## - PERIZIA DI VARIANTE N.3 -

**"TRATTO SCORCIAVACCHE"  
MODIFICA TECNICA N. 243  
OPERE D'ARTE - OPERE DI SOSTEGNO  
Relazione di modifica tecnica n.243**

**MODIFICA TECNICA N.243**

**OGGETTO: Ottimizzazioni di dettaglio della paratia posta al piede del rilevato compreso tra le progressive 11+140 ed 11+506 dell'AP09**

Figura 3 – Stralcio profilo trave di coronamento (Modifica Tecnica)

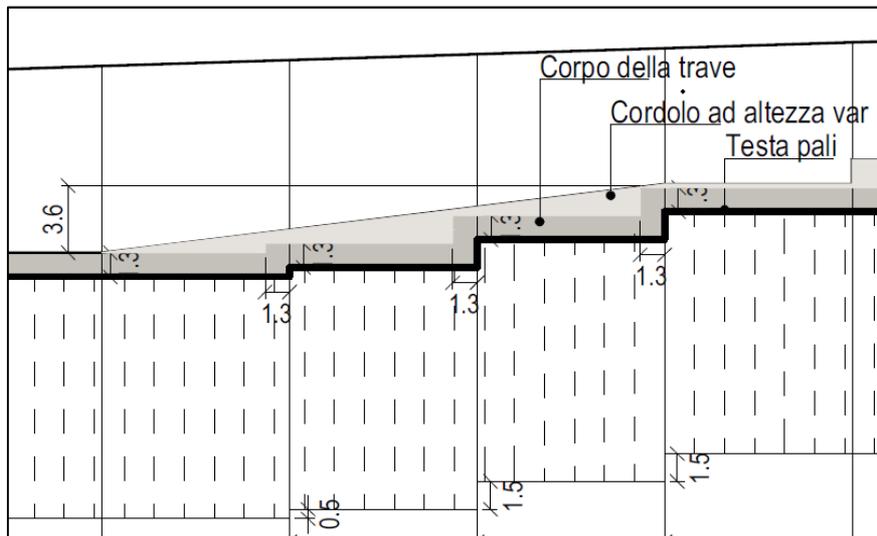
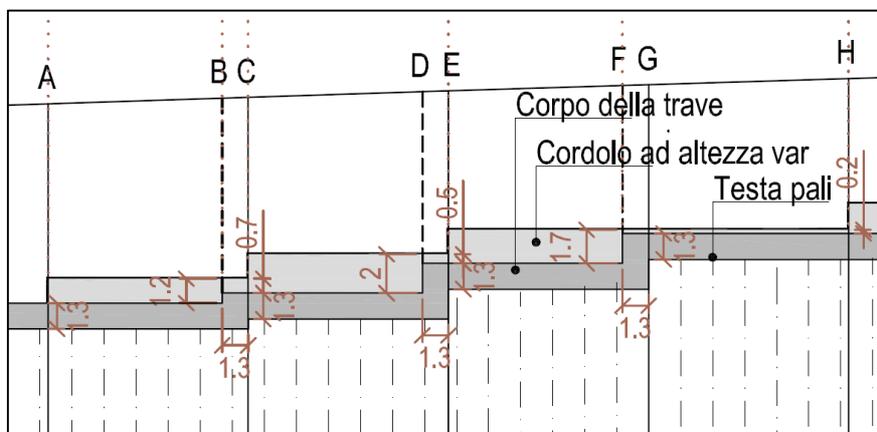
In dettaglio, per quanto riguarda il primo punto è stato rettificato l'andamento dell'estradosso della porzione ad altezza variabile della trave di coronamento. Come si evince dalla figura n.2,

quest'ultimo, infatti, presentava un andamento inclinato, che nella presente modifica è stato rettificato (fig. n.3), facilitando la sua realizzazione anche in termini di taglio delle armature. Quest'ultima, infatti, pur mantenendo la variabilità di alcune posizioni, è stata correttamente dettagliata per i singoli tratti dello sviluppo del cordolo.

Figura 5 – Armatura sezione corrente su tirante (Modifica Tecnica)

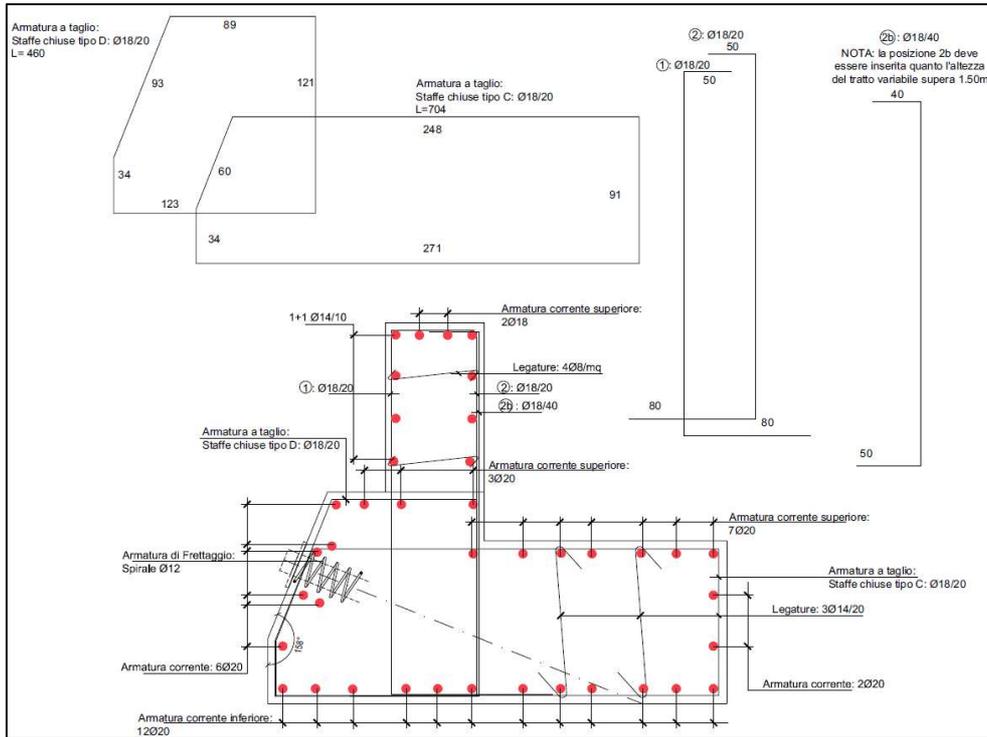
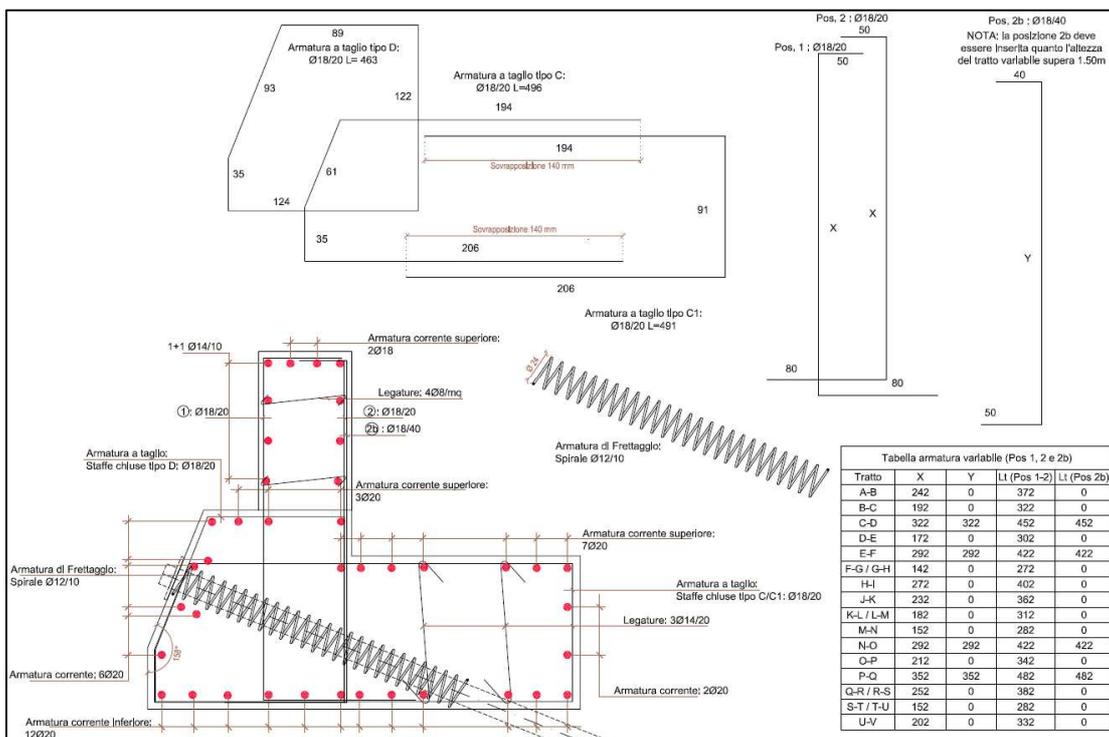
In dettaglio, è stata rivista la "Staffa chiusa di tipo C", di cui alla precedente figura n.4, suddividendola in due ferri aperti ("C" e "C1"), più facilmente movimentabili viste anche le dimensioni previste in progetto per la suddetta staffa.

Come si evince dalla figura n.5, è stata tabellata, altresì, la dimensione variabile delle posizioni 1, 2 e 2B, previste quale armatura integrativa dove il cordolo presenta tratti con altezza variabile. L’inserimento di particolari di dettaglio delle armature ha riguardato anche le porzioni di cordolo in cui avvengono i salti di quota, per i quali è stata sviluppata più in dettaglio la distribuzione delle armature aggiuntive ivi previste, ottimizzando anche qui le posizioni relative alle staffe chiuse aggiuntive.
